제275회 충주시의회(정례회)

- 2023년 도 -  
행정사무감사 결과보고서

행정문화위원회

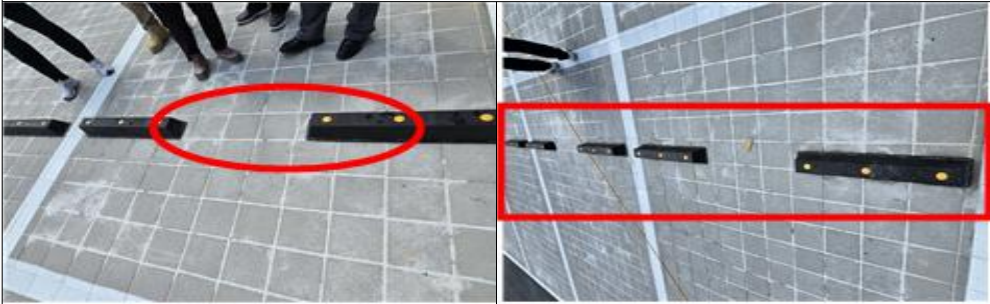
실 과 소	지적사항	비고
기획예산과	<p>□ <b>업무제휴 및 각종 협약 관련 보고 철저</b></p> <ul style="list-style-type: none"> <li>○ 「충주시 업무제휴 및 협약 등에 관한 조례」에 따라 기관·단체 등과 업무제휴 및 각종 협약을 맺을 시 조례에서 특별히 범위로 규정한 것을 제외하고 의회 보고를 의무화하고 있으며,</li> <li>○ 법령 또는 조례에 따라 의회의 의결 사항에 해당하는 경우와 「지방자치법」 제47조제1항제8호에 따른 구체적인 의무부담이나 권리의 포기를 수반하는 경우 사전에 의회 의결을 받도록 조례에 명시되어 있음.</li> <li>○ 조례 시행 후 감사 기간까지 맺은 총 42건의 협약 중 일부는 조례에서 규정한 제외 범위를 임의대로 해석하거나 확대 해석해 상임위 보고를 누락 했음.</li> <li>○ 다만, 조례 시행이 얼마 되지 않아 보고 사항에 대한 숙지가 부족했던 것으로 판단되며, 추후 업무제휴 및 각종 협약 시 조례의 제정 취지와 제외 범위 등을 정확히 파악하여 추진하기 바람.</li> </ul>	권고

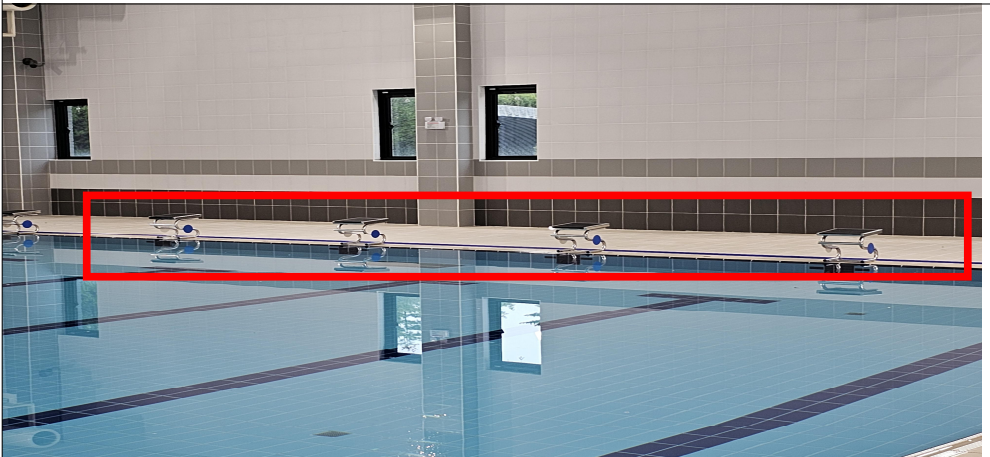
실 과 소	지적사항	비고
<p>체육진흥과</p>	<p>○ 훈련장 광장 전체에 구배가 맞지 않아 물고임 현상이 심각한 수준으로, 빗물받이 설치 및 보도블록을 전부 걷어내고 아스콘포장을 진행하기 바람.</p>  <p>○ 계단 난간에 안전바에 마무리가 되지 않아 손으로 잡고 이동시 베임 등의 부상을 당할 수 있음.</p> <p>○ 용접 등으로 마무리를 철저히 하여 안전사고에 대비할 것.</p> 	<p>시정</p>
